**ELETROLEVE**  
INDÚSTRIA E COMÉRCIO LTDA.

## BOLETIM DE INFORMAÇÃO

Número	Equipamento	Modelo	Data
BI-ACT-1-012011	Intercomunicador	ACT-1	13/04/2011

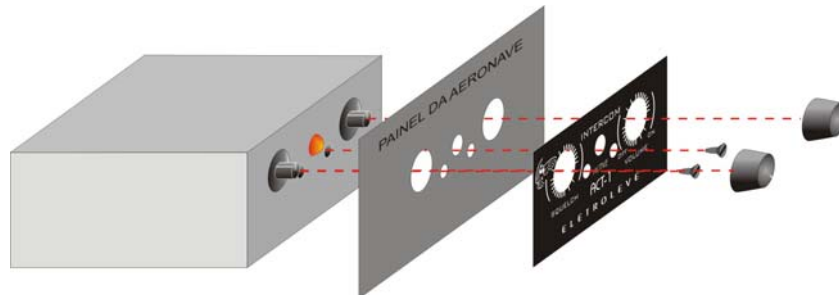
Na foto ao lado, vê-se o intercom ACT-1 sem o seu painel frontal. Ele deveria ter sido fixado no painel da aeronave apenas com os dois parafusos que são rosqueados nos furos que se vê na figura, indicados pelas setas. No entanto, as porcas dos potenciômetros de ajuste de volume e squelch também foram utilizadas para fixar a caixa do intercom no painel da aeronave.

Da forma como o intercom está, com os dois parafusos soltos, ele deveria cair para trás do painel, mas não ocorreu devido estar também preso pelas porcas dos potenciômetros.

Este procedimento incorreto ocasionou uma trinca em um dos terminais do potenciômetro de ajuste do squelch no momento de aperto da porca, com posterior ruptura desse terminal, ocasionando a pane.

**Providência corretiva:** Foi aumentado o furo dos potenciômetros, no painel de instrumentos da aeronave, utilizando-se broca de 12 mm de diâmetro, conforme se vê na figura 2.

**Informações complementares:** As porcas que fixam os potenciômetros de volume e squelch na caixa do intercom não podem ser retiradas. O intercom é fixado no painel de instrumentos da aeronave somente pelos dois parafusos de Ø 3mm.

Os furos no painel da aeronave devem ter um diâmetro tal que as porcas dos potenciômetros também passem por eles.
